2015년도 문화재위원회

제2차 건축문화재분과위원회 회의록

- 회의일시 : 2015. 02. 25(수), 13:30 ~ 18:30
- 장 소 : 덕수궁 회의실
- 출석위원 : 김창준, 박경립, 이강근, 이수곤, 이승우,
장석하, 정명섭, 천득염, 최성은, 홍승재
(이상 10명)
- 안 건 : 총 41건
 - 심의 36건 : 원안가결 19건, 조건부가결 5건, 부결 5건, 보류 7건
 - 검토 4건 : 조건부가결 3건, 보류 1건
 - 보고 1건 : 원안접수 1건

☐ 보물 제1825호 “의성 만취당” 주변 현상변경허용기준 도면

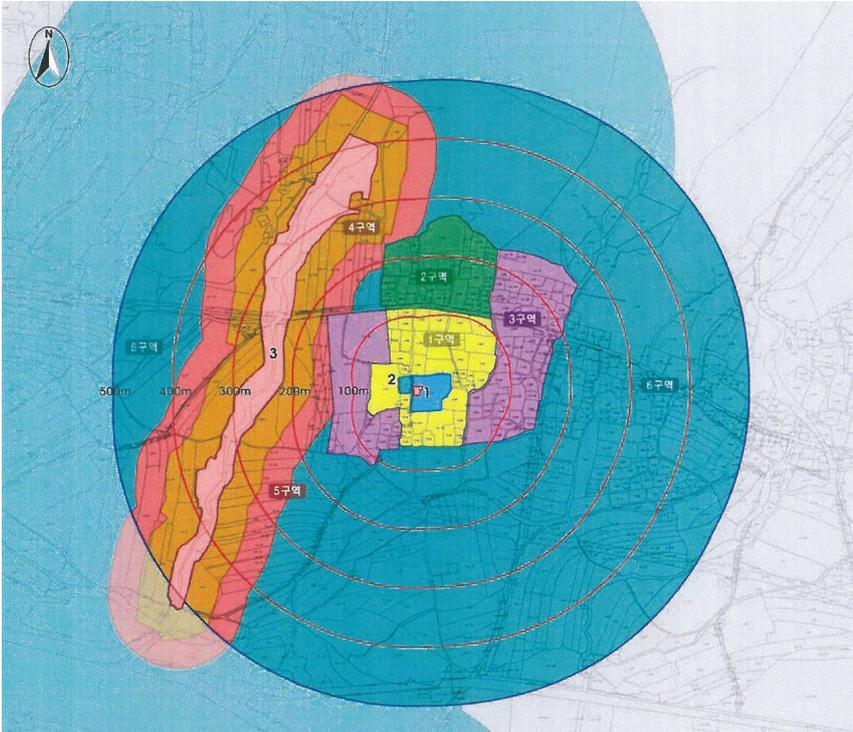
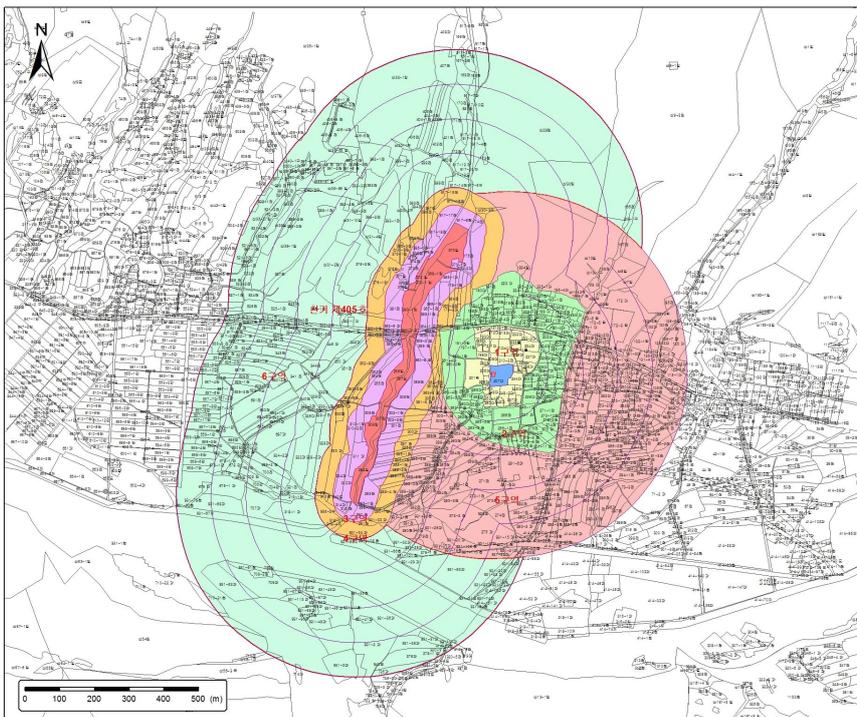
- 본 안건은 지난 2014년 8차 건축분과위원회(2014.07.17.)에서 검토된 바 있으나 천연기념물 “의성 사촌리 가로숲”과의 오류가 확인되어 본 회의에 재상정하는 사항으로 기존 천연기념물에 의한 현상변경 허용기준을 고려하여 보물 허용 기준구역과 구분하여 검토 후 통합 고시함이 좋겠음

구 분	허 용 기 준		비 고
	평지붕	경사지붕(3:10 이상)	
제1구역	○ 원지형 보존		
제2구역		○ 최고높이 7.5m 이하	
제3구역	○ 최고높이 5m 이하	○ 최고높이 7.5m 이하	
제4구역	○ 최고높이 11m 이하	○ 최고높이 15m 이하	
제5구역	○ 의성군 도시계획 조례 등 관련 법률에 따라 처리 - 고시일을 기준으로 영향검토구역 내에서 관계법령(도시계획 또는 지방자치단체조례 등 포함)이 변경될 경우 문화재에 미치는 영향을 고려하여 현상변경허용기준을 재조정토록 함.		
제6구역	○ 의성군 도시계획 조례 등 관련 법률에 따라 처리		
공통사항	<ul style="list-style-type: none"> ○ 건축물 최고높이는 옥탑, 계단탑, 승강기탑, 망루, 장식탑 등 기타 이와 유사한 것을 포함. ○ 이하 사항은 제1구역, 2구역, 제5구역에 해당함 <ul style="list-style-type: none"> - 영향검토구역 내의 기존건축물은 개·보수 가능 - 전체 구역에서 층수가 10층 이상 건물은 개별심의. - 한 변의 길이 25m, 건축면적 330㎡ 초과 건물은 개별심의 - 문화재와 조화되는 명도와 채도가 낮은 색상 권장(예 : 지붕 색상 - 회색, 밤색 등). 원색 계열의 색상은 사용제한. 재질은 빛이 반사되지 않는 재료 권장. - 위험물 저장 및 처리시설, 분뇨 및 쓰레기 처리시설, 도축장, 고물상, 폐기물처리시설 등 이와 유사한 시설은 개별심의. - 경사지를 성·절토하거나 평지를 성토하여 높이 3m이상의 법면, 석축, 옹벽이 발생하는 경우는 개별심의.(지하층의 절토는 제외, 지반선의 높이산정 기준은 건축법에 따름) - 도로, 교량 등 이와 유사한 시설물의 신설 및 확장은 개별심의

▣ 보물 제520호 “창녕 술정리 서 삼층석탑” 주변 현상변경허용기준

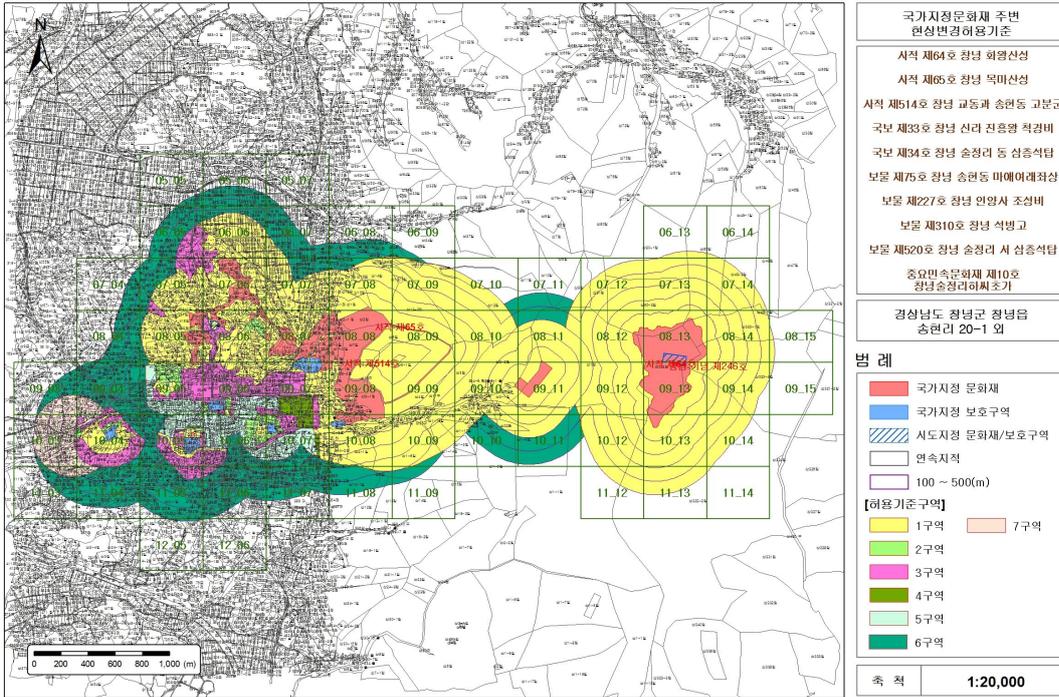
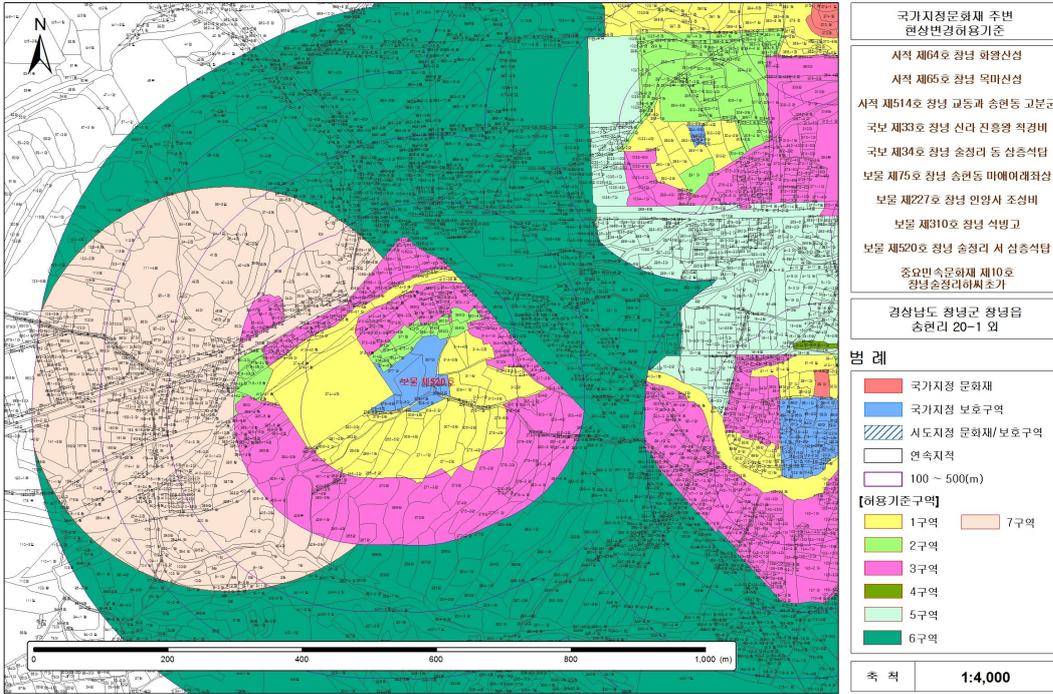
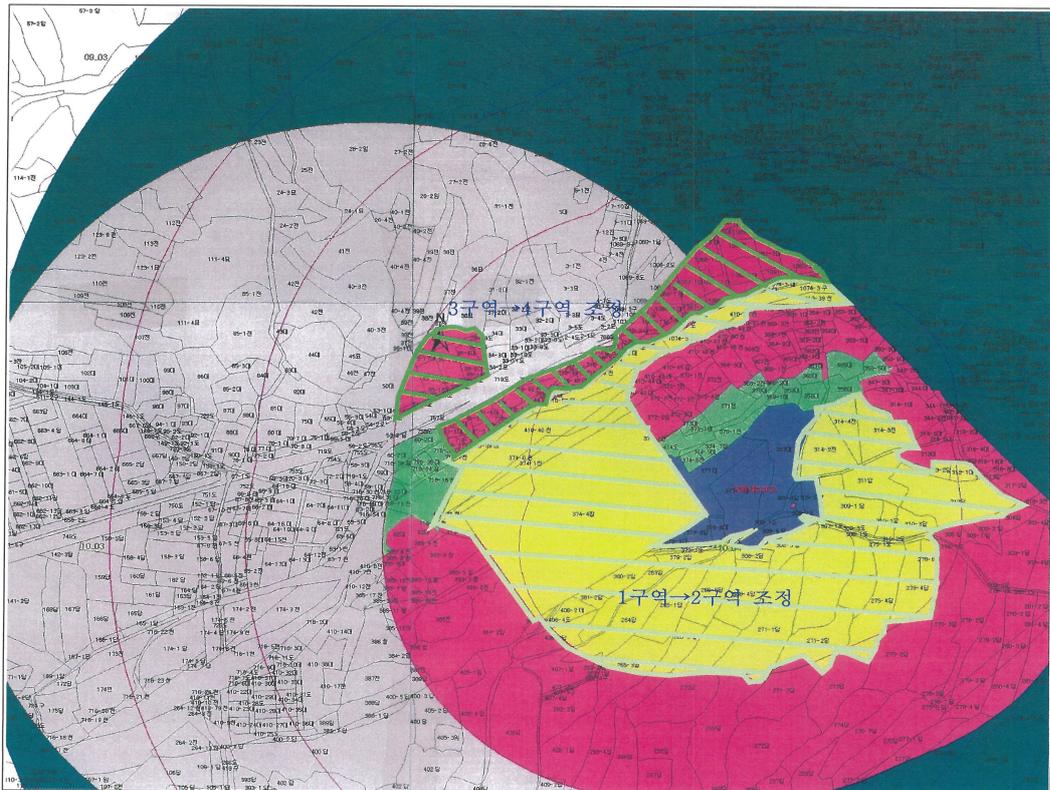
- 1구역을 2구역으로, 3구역 일부를 4구역으로 조정 요청한 사항으로 수용시 문화재 주변경관 보존에 지장을 초래할 것으로 사료됨

▣ 보물 제508호 “예산 삼교읍 석조보살입상” 주변 현상변경허용기준 도면

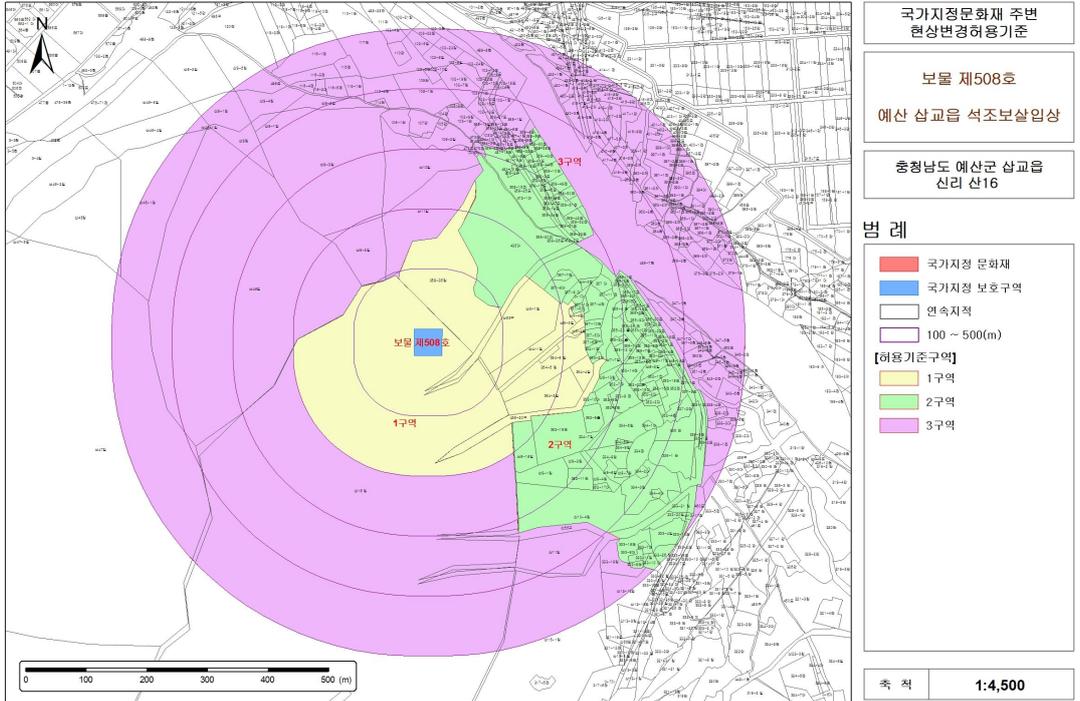
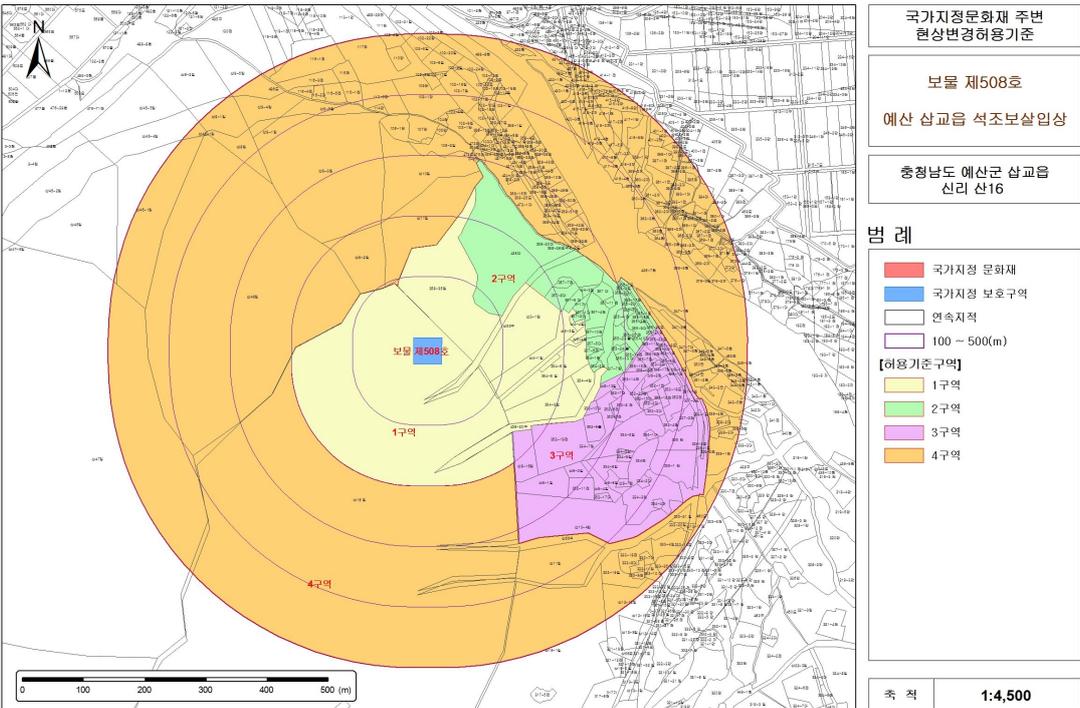
- 본 안건은 지난 2014년 11차 건축분과위원회(2014.10.16.)에서 검토된 바 있으나 도면 및 허용기준 상의 오류가 확인되어 본 회의에 재상정하는 사항으로 충남도청이 이전해움에 따라 건축물 수요가 높아져 현재 관계법 지역에 4층의 다가구건물이 들어서는 현실을 반영하여 일부 완화함이 좋겠음

구 분	허 용 기 준		비 고
	평지붕	경사지붕(3:10 이상)	
제1구역	○ 원지형 보존		
제2구역	○ 최고높이 8m 이하	○ 최고높이 12m 이하	
제3구역	○ 최고높이 11m 이하	○ 최고높이 15m 이하	
제4구역	○ 국토의 계획 및 이용에 관한 법률, 건축법 등 관련 법령에 따라 처리 - 고시일을 기준으로 영향검토구역 내에서 관계법령(도시계획 또는 지방자치단체조례 등 포함)이 변경될 경우 문화재에 미치는 영향을 고려하여 현상변경허용기준을 재조정토록 함.		
공통사항	○ 기존과 동일

국가지정문화재 “안동 의성김씨 종택” 주변 현상변경허용기준 도면

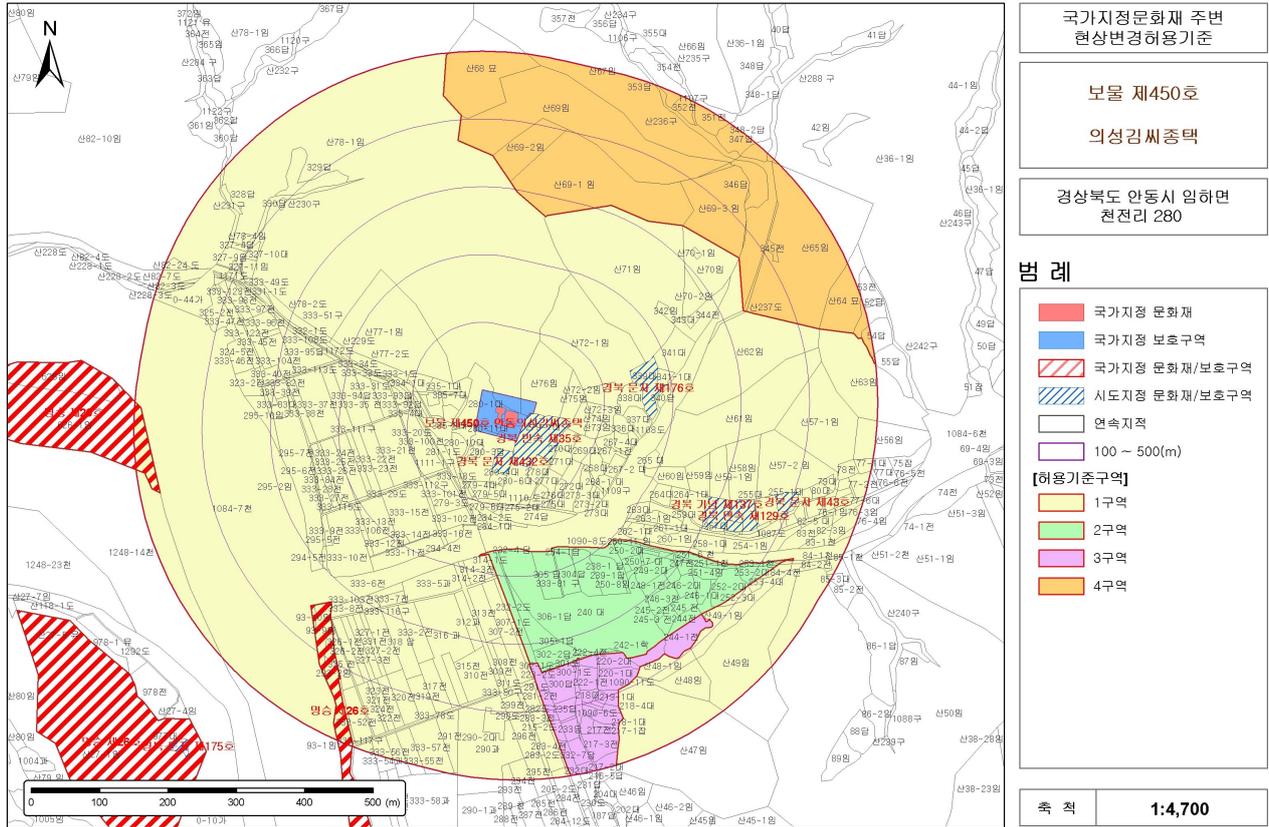
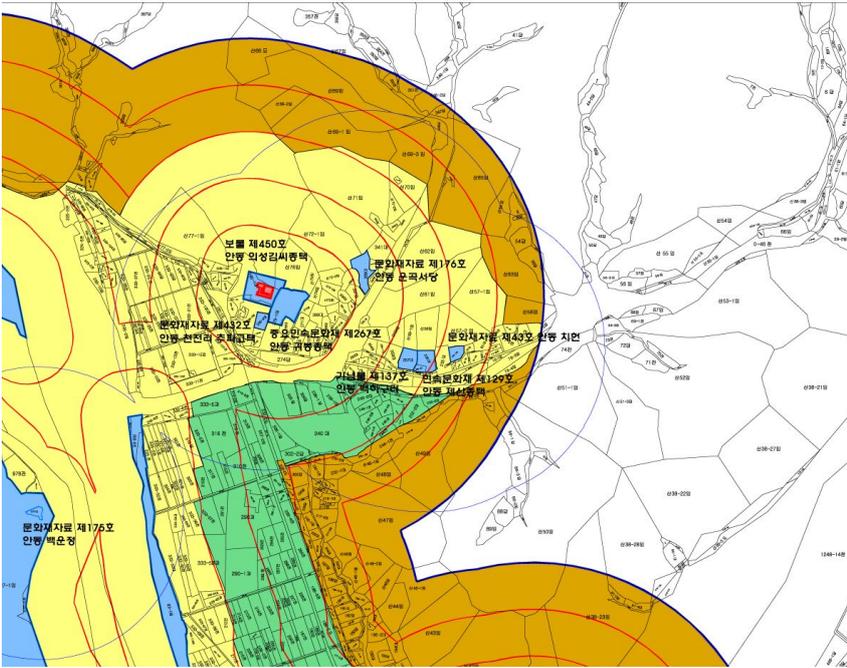
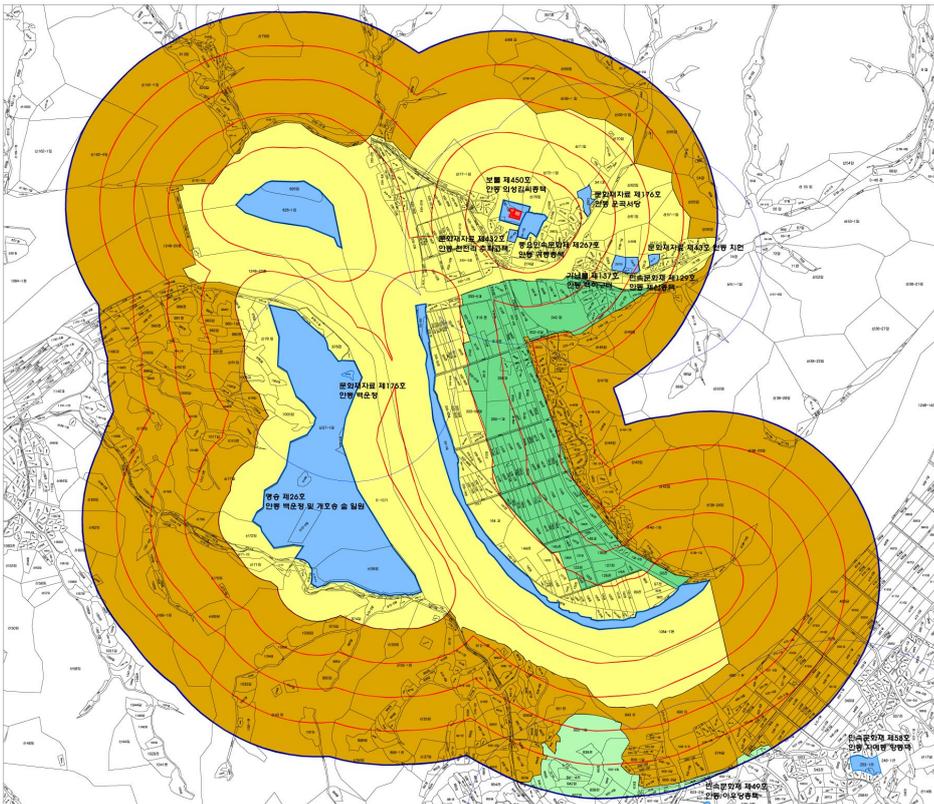
현상변경 허용기준안 (현지조사 조정안)

구분	허용기준		비고
	평지형	경사지형(3:10 이상)	
1구역	○ 원지형 보존 - 기존 건축물 규모 내 계획, 보수 허용		
2구역	-	○ 최고높이 7.5m 이하	
3구역	○ 최고높이 5.0m 이하	○ 최고높이 7.5m 이하	
4구역	○ 국정의 계획 및 이용에 관한 법률, 건축법 등 관련 법령에 따라 처리 ○ 고시(실용) 기준으로 평양문화지구 내에서 관계법령(도시계획 또는 지방자치단체 조례 등 포함)이 변경될 경우 문화재에 미치는 영향을 고려하여 현상변경허용기준을 재조정토록 함.
